VYSVĚTLENÍ, ZMĚNA A DOPLNĚNÍ ZADÁVACÍ DOKUMENTACE Č. 12

Název veřejné zakázky: **Nová plavecká hala Litvínov**

Systémové číslo: P23V00000140

Původní stav, výkres - půdorysy 1NP-VZT-tisk.03-Model.pdf:

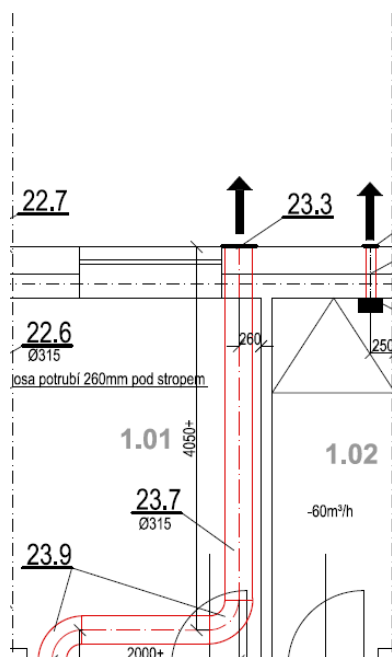
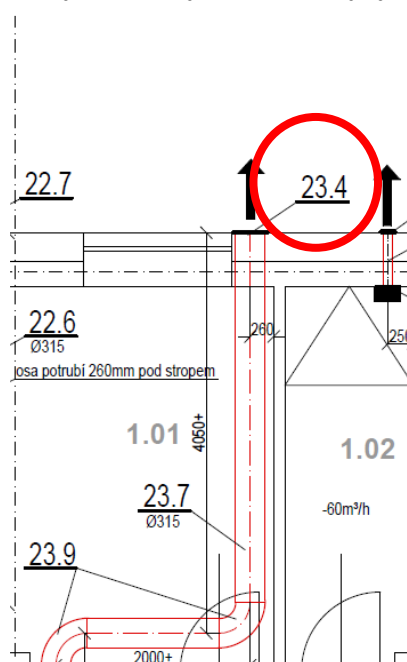
d) soupis prací, list 11-VZT, položky č. 12.3., 23.4

Položka č. 12.3 (s nulovou výměrou) byla vymazána – jedná se o chybu, u položky č. 23.4 došlo k opravě množství na 1 kus.

Ve výkresu „půdorysy 1NP-VZT-tisk.03-Model.pdf.“ je dvakrát pozice 23.3, správně má být uvedena jedenkrát pozice 23.3 a jedenkrát pozice 23.4 - žaluzie na fasádě. Z tohoto důvodu došlo též k opravě jedné pozice 23.3 na pozici 23.4 ve výkresu půdorysu 1.NP v PD/ Dokumentace provedení stavby/ D.1.4.3 Vzduchotechnika a chlazení/ půdorysy 1NP-VZT-tisk.03-Model.pdf. Opravený výkres, viz příloha: půdorysy 1NP-VZT-tisk.03-Model_rev1.pdf.

Nový stav – výkres: půdorysy 1NP-VZT-tisk.03-Model_rev1.pdf:

Opravený výkres je součástí Přílohy č.9 – Projektová dokumentace.

Soupis prací – list 00 Nová plavecká hala Litvínov – položka č. 691 – kód S.1

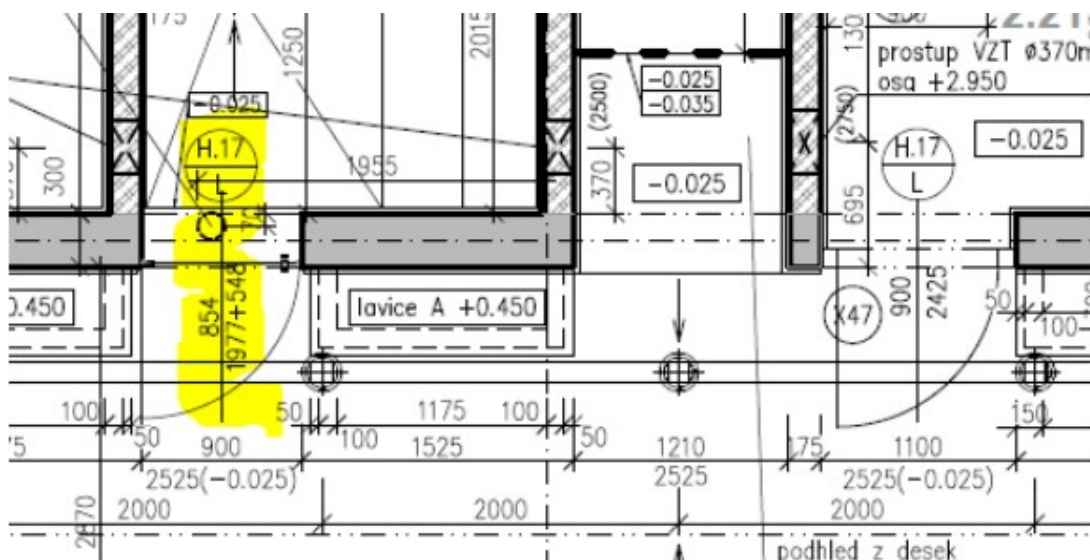
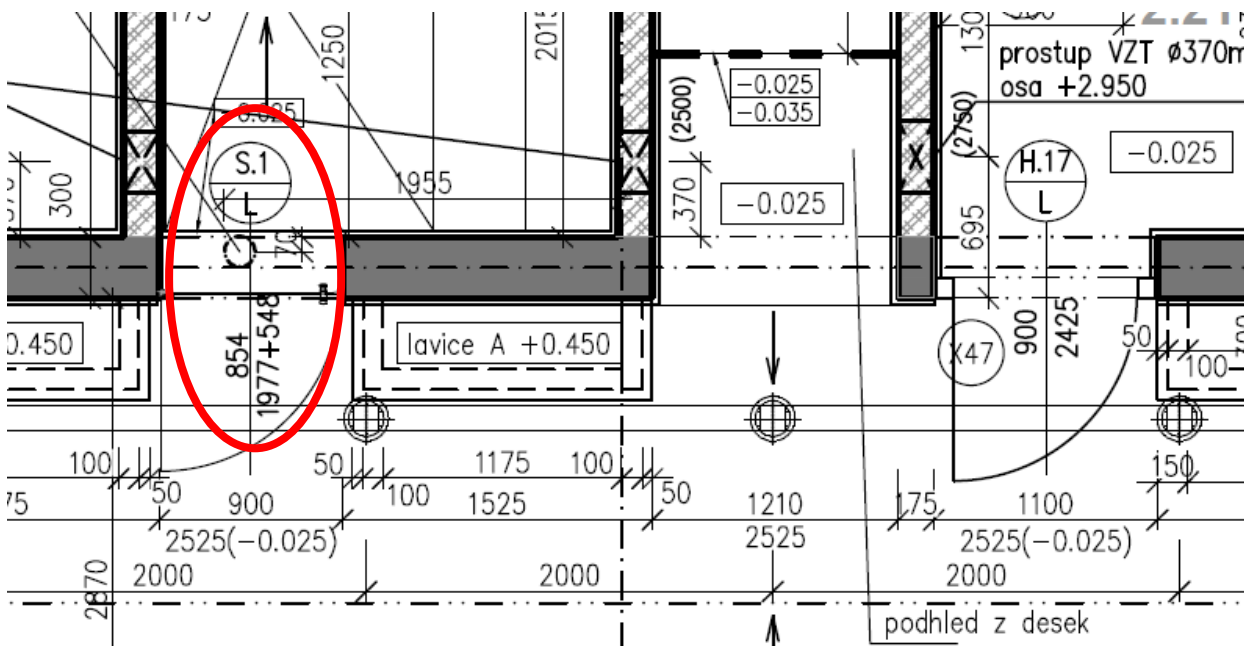
Žádáme zadavatele o prověření, zda v projektové dokumentaci H17/L nemá být označeno jako S.1.

V projektové dokumentaci jsme S.1 nedohledali, avšak jsme dohledali 3x H17/L i přesto že má být pouze 2x. Domníváme se, že došlo k chybnému označení S.1.

Vysvětlení a/nebo změna č. 140

Jedná se pouze o chybné označení na výkresu, které nemá dopad do výkazu výměr. Zadavatel provedl opravu (změna označení předmětných celoskleněných dveří z H.17/L na S.1/L) uvedenou ve výkresech PD\ Dokumentace provedení stavby\ D.1.1 Architektonicko-stavební řešení\ výkres „05 - půdorys 2.NP - část1.pdf“ a výkres „06 - půdorys 2.NP - část2.pdf“.

Opravený výkres – viz příloha: 05+6 - 2NP_rev2-5-2.NP 1.pdf.

Soupis prací – list 00 Nová plavecká hala Litvínov – položka č. 692 – kód S.2

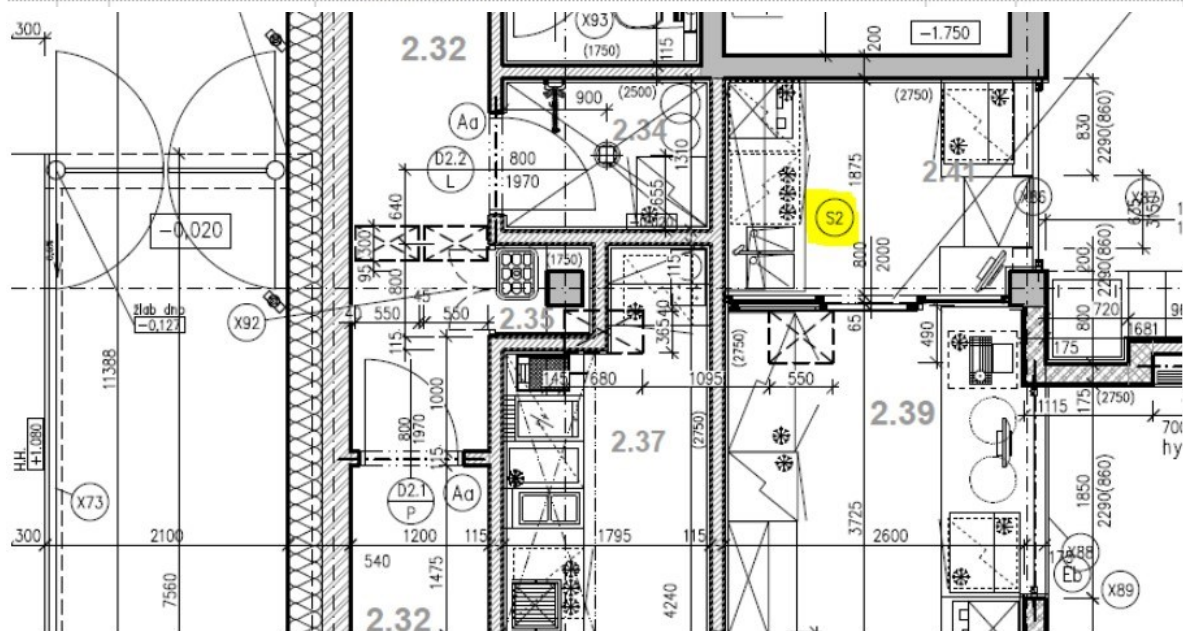
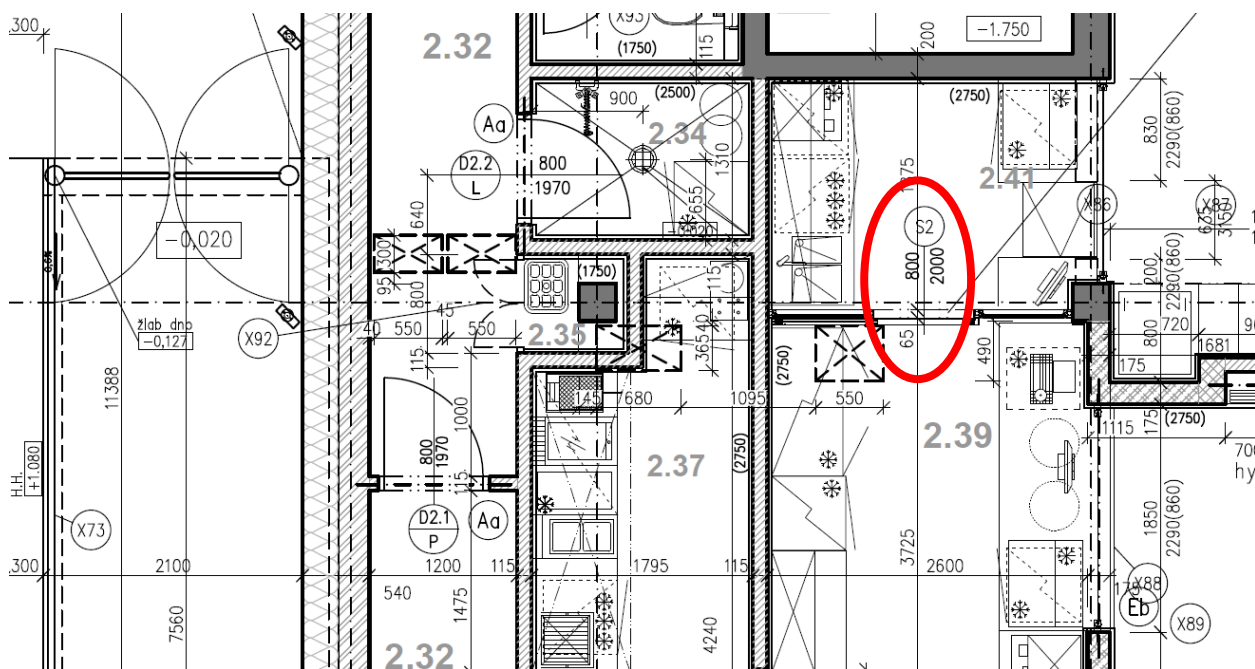
Žádáme zadavatele o vysvětlení, kde má být umístěna interiérová stěna s označením S.2. Z projektové dokumentace není jasně patrné, zda současné označení patří k interiérové stěně S.2 a kde se nachází.

Vysvětlení a/nebo změna č. 141

Označení je správné a jedná se o interiérovou stěnu. Pro přehlednost bylo upraveno grafické značení uvedené ve výkresech PD\ Dokumentace provedení stavby\ D.1.1 Architektonicko-stavební řešení\ výkres „05 - půdorys 2.NP - část1.pdf“ a výkres „06 - půdorys 2.NP - část2.pdf“. Opravený výkres – viz příloha: 05+6 - 2NP_rev2-5-2.NP 1.pdf.
